改善箇所説明図

基準不適合発生箇所

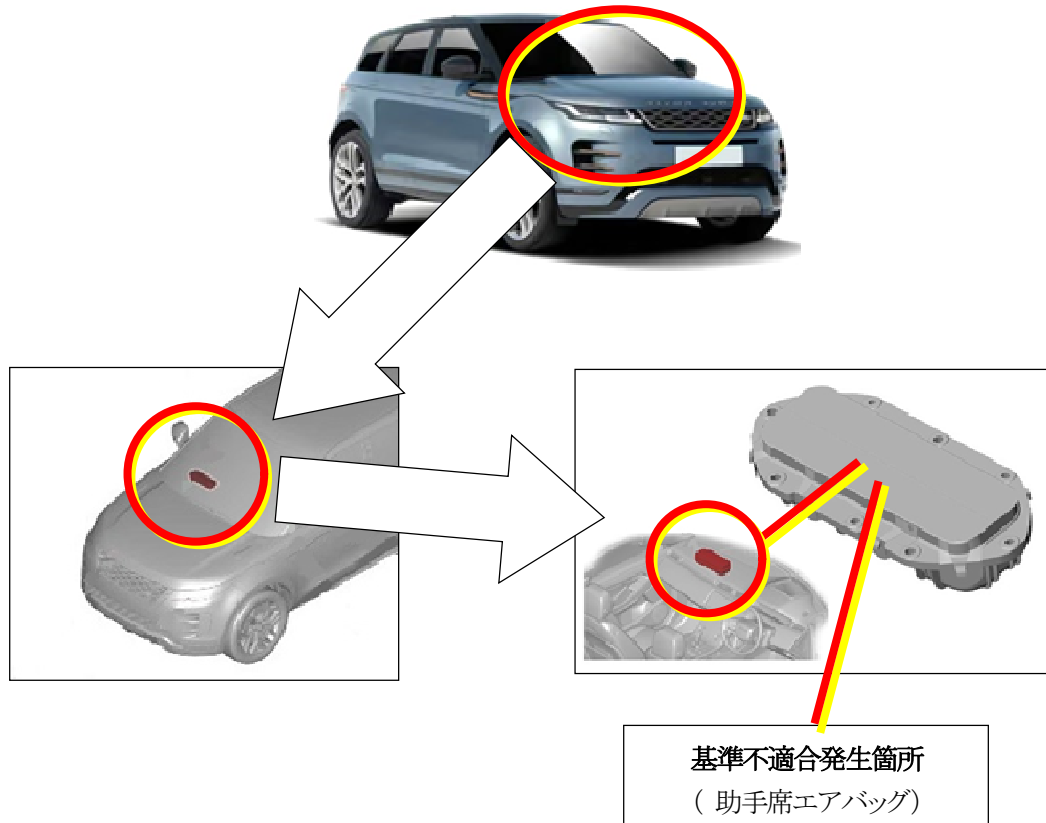
助手席エアバッグにおいて、製造工程が不適切なため、適切に折り畳まれずに収納されているものがある。そのため、衝突時にエアバッグが正しく展開されずに破れ、本来の展開とは異なり、乗員を完全に保護できないおそれがある。または、高温ガスが漏れ出して乗員に火傷を負わせるおそれがある。

全車両、当該エアバッグを良品に交換する。

識別：助手席ドアのボディ側上部、ドアヒンジボルトに白ペイントを塗布する。
